Naše značka  
TOÚ/008-24/Ko

Vysvětlení, změna, doplnění č. 3 zadávací dokumentace k veřejné zakázce na stavební práce „**Přeložka silnice II/303 Běloves – Velké Poříčí**“.

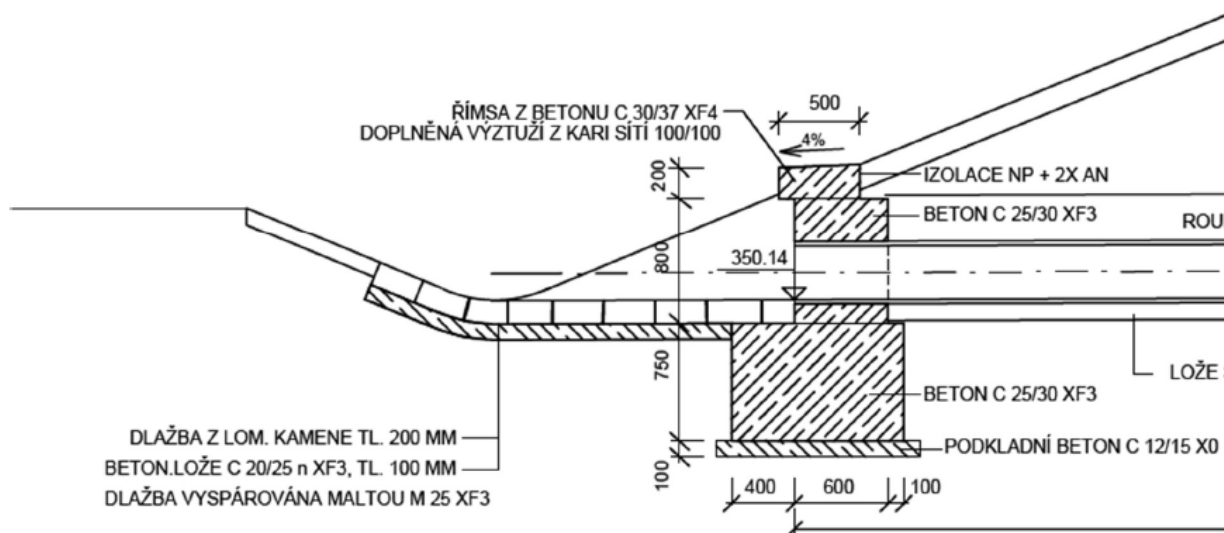
9) SO 252.1 Prosíme o doplnění položky mezerovitého betonu v rámci podélné drenáže za rubem opěrné zdi obdobným způsobem, jako ve SO 253. Cena mezerovitého betonu je významnou složkou jednotkové ceny.

- 8) Do výkazu výměr byla doplněna položka mezerovitého betonu. V položce rubové drenáže bylo v popisu položky odstraněno „včetně mezerovitého betonu“. Hydroizolační systém je součástí základů a zdi, viz Technická specifikace.
- 9) Do výkazu výměr byla doplněna položka mezerovitého betonu. V položce rubové drenáže bylo v popisu položky odstraněno „včetně mezerovitého betonu“.
- 10) Do výkazu výměr se doplňuje čerpání pro jednotlivé objekty:  
SO 201 - 12\*7\*4=336  
SO 202 - 12\*7\*4=336  
SO 203 - 12\*14\*2=336  
SO 204 - 12\*7\*1=84  
SO 205 - 12\*1\*2=24  
SO 251 - 12\*3\*24=864

### VÝTOKOVÉ ČELO

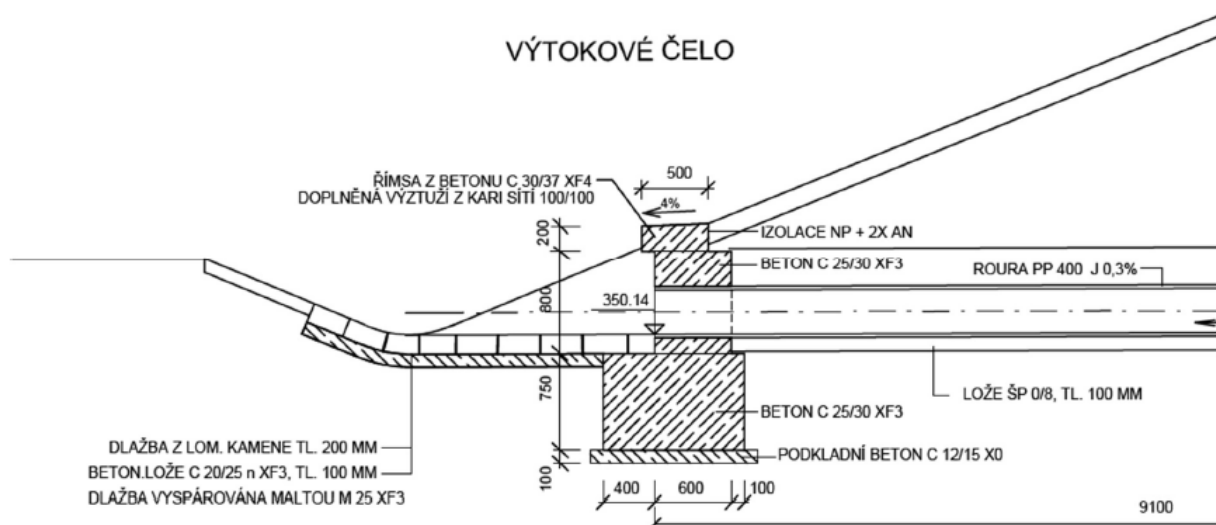
2) Součástí SO 351.2 je pol. č. 9181B4 „Čela propustu z trub DN DO 400MM z betonu do C 25/30“. Vzhledem ke skutečnosti, že se jedná o položku z betonu C 25/30, tak se domníváme, že ve výkazu výměr chybí položka pro podkladní beton C 12/15 X0 a položka pro římsu z betonu C 30/37 XF4.

3) Součástí SO 351.2 je pol. č. 87446 „Potrubí z trub plastových odpadních DN DO 400MM“. Z výkresu 4.SO 351.1 vyplývá, že pod potrubím PP 400 je lože z ŠP 0/8. Položku týkající se podkladního lože z ŠP 0/8 jsme ve výkazu výměr nedohledali, proto žádáme Zadavatele o odstranění rozporu mezi výkazem výměr a projektovou dokumentací.

- 1) Podsyp je uveden v položce 45157. Podkladní beton byl uveden v položce 451311 (C8/10), zde byl odstraněn a byla založena nová položka 451312 (C12/15).
- 2) Podkladní beton byl uveden v položce 451311 (C8/10), zde byl odstraněn a byla založena nová položka 451312 (C12/15). Římsa je součástí položky 9181B4 – viz Technická specifikace.
- 3) Lože je v položce 45157 (kde byla uvedena frakce 0-16 mm). V popisu položky byla upravena frakce 0-8 mm.
- 4) Dodavatel ocení položku 891990N dle nabídky provozovatele veřejného vodovodu, kterou si zajistí. U položky 891990N byl upraven popis.
- 5) U položky 56933 byl upraven výpočet.
